Успокоител за ангренажен ремък

Приложение в
VW | Škoda | Seat 1.2 12V-двигатели (AZQ, BME, BZG)

SWAG No. 99 12 5467

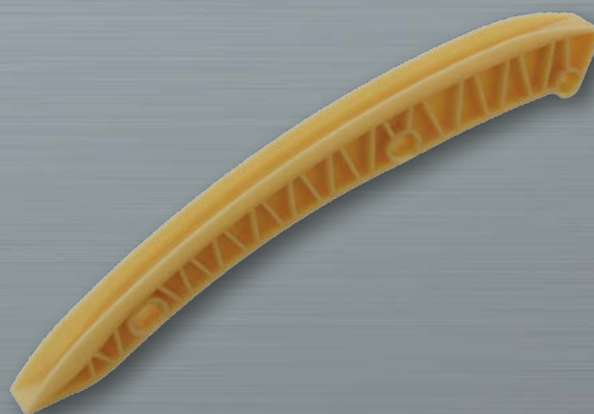
Ангренажната верига подскача независимо, че всички компоненти са монтирани правилно. Подскачането на веригата може да причини неравномерна работа на двигателя и даже неговата повреда.

Производителя на автомобила е поставил водач, който е прекалено къс. Резултатът е възможно подскачане на веригата при стартиране и спиране на двигателя.

Водачът е променен. Сега е по-дълъг и съответно осигурява перфектно водене на веригата при всички състояния и предотвратява нейното подскачане.

Препоръка: Като основно правило заменяйте всички компоненти (като водачите, ремъчния обтегач, вероятно и зъбните колела), когато замените ангренажната верига, за да подсите перфектна работа на веригата през целия междусервизен пробег.
